Anlage 1 – Abwägungen

Bebauungsplan Nr. 111
„Barßelermoor – Westmarkstraße
(KITA – Kompetenzzentrum)“

Im Parallelverfahren mit der 48. Änderung des FNPs

3 Landesamt für Geoinformation und Landesvermessung Niedersachsen (LGLN), Regionaldirektion Hannover – Kampfmittelbeseitigungsdienst, 17.03.2023

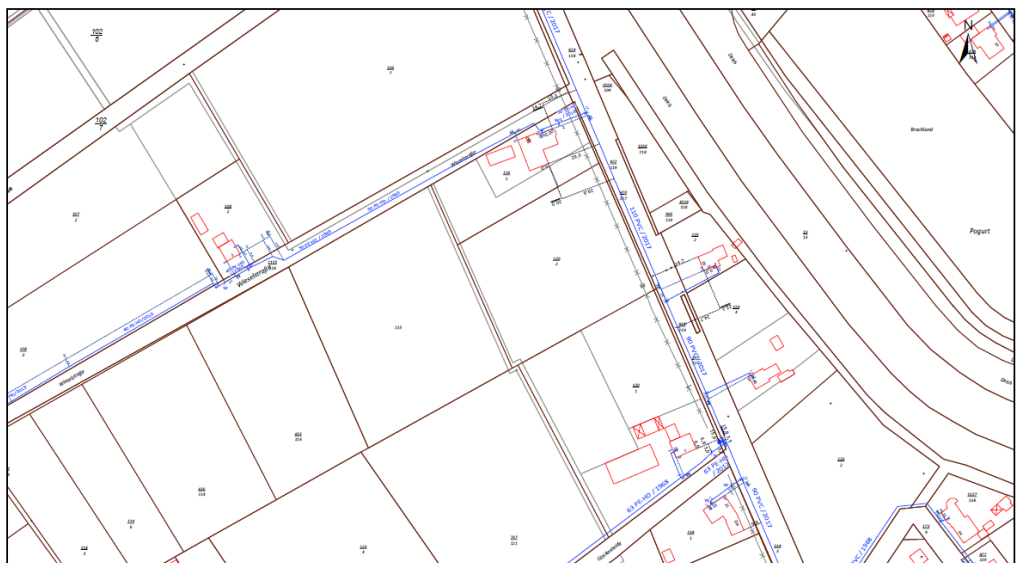
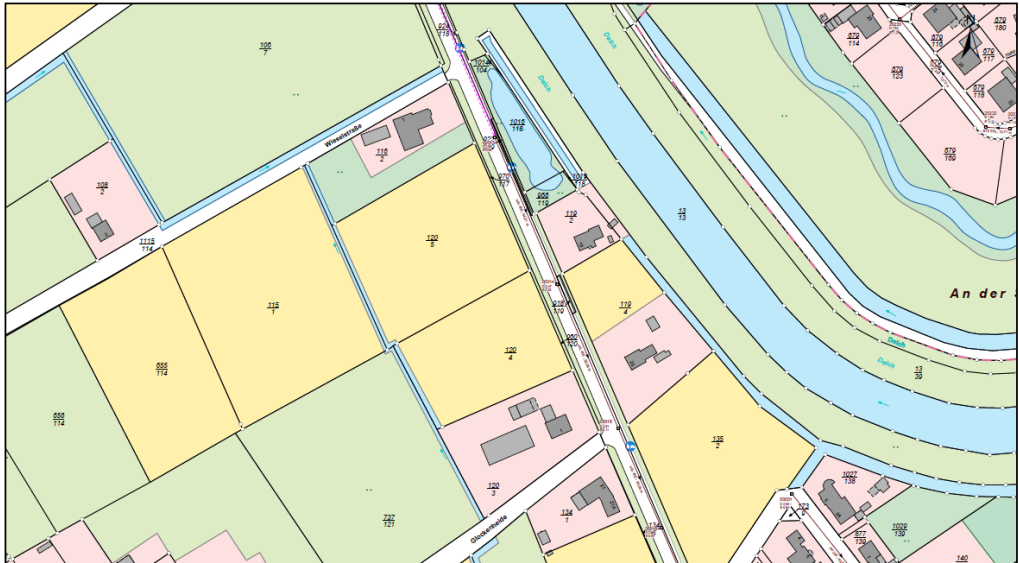
| Eingabe | <p>Für die Planfläche liegen dem Kampfmittelbeseitigungsdienst Niedersachsen die folgenden Erkenntnisse vor (siehe beigefügte Kartenunterlage):</p> <p>Empfehlung: Kein Handlungsbedarf</p> <ul style="list-style-type: none"> • Luftbilder: Die derzeit vorliegenden Luftbilder wurden vollständig ausgewertet. • Luftbildauswertung: Nach durchgeführter Luftbildauswertung wird keine Kampfmittelbelastung vermutet. • Sondierung: Es wurde keine Sondierung durchgeführt. • Räumung: Die Fläche wurde nicht geräumt. • Belastung: Ein Kampfmittelverdacht hat sich nicht bestätigt. <p>Hinweise:</p> <p>Die vorliegenden Luftbilder können nur auf Schäden durch Abwurfkampfmittel überprüft werden. Sollten bei Erdarbeiten andere Kampfmittel (Granaten, Panzerfäuste, Brandmunition, Minen etc.) gefunden werden, benachrichtigen Sie bitte umgehend die zuständige Polizeidienststelle, das Ordnungsamt oder den Kampfmittelbeseitigungsdienst des Landes Niedersachsens bei der RD Hameln-Hannover des LGLN.</p> <p>In der vorstehenden Empfehlung sind die Erkenntnisse aus der Zeit vor der Einführung des Kampfmittelinformationssystems Niedersachsen (KISNi), dem 11.06.2018, nicht eingeflossen, da sie nicht dem Qualitätsstand von KISNi entsprechen. Sie können natürlich trotzdem von den Kommunen in eigener Zuständigkeit berücksichtigt werden.</p>  |

| Beschlussempfehlung | Die Ausführungen werden in die Begründung übernommen. |

| | <p>Die Begründung wird sinngemäß und unter Berücksichtigung der zwischenzeitig erfolgten Luftbildauswertung (06.12.2022) wie folgt ergänzt: „Mit Schreiben vom 06.12.2022 teilt das Landesamt für Geoinformation und Landentwicklung Niedersachsen (LGLN)-Kampfmittel mit, dass die für das Plangebiet vorhandenen Luftbilder auf Antrag der Gemeinde hin ausgewertet wurden. Nach durchgeführter Luftbildauswertung wird keine Kampfmittelbelastung des Plangebiets vermutet.</p> <p>Die vorliegenden Luftbilder können nur auf Schäden durch Abwurfkampfmittel überprüft werden. Sollten bei Erdarbeiten andere Kampfmittel (Granaten, Panzerfäuste, Brandmunition, Minen etc.) gefunden werden, sind jegliche Arbeiten unmittelbar einzustellen und die zuständigen Dienststellen zu benachrichtigen. Ein entsprechender Hinweis ist in die Planzeichnung aufgenommen.“</p> | | | | |
